监理工程师联系单

工程名称: 青州尧王制药有限公司 6MW 屋顶分布式项目

编号: ZHJL-0014

主题: 关于质量方面相关事宜

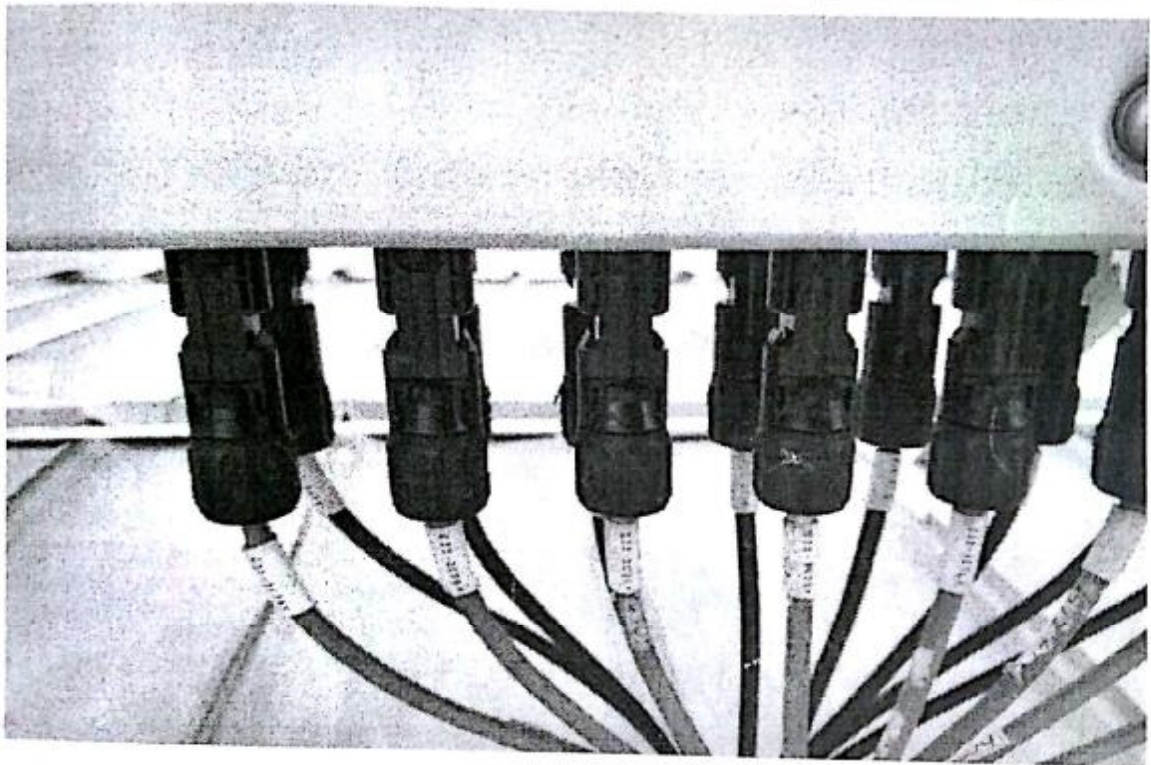
我方在巡视中发现你单位在对逆变器 1*4mm² 电缆安装时, 接头紧固螺栓安装工具没使用专用工具安装, 导致螺栓遭到破坏。现要求你单位立即整改。
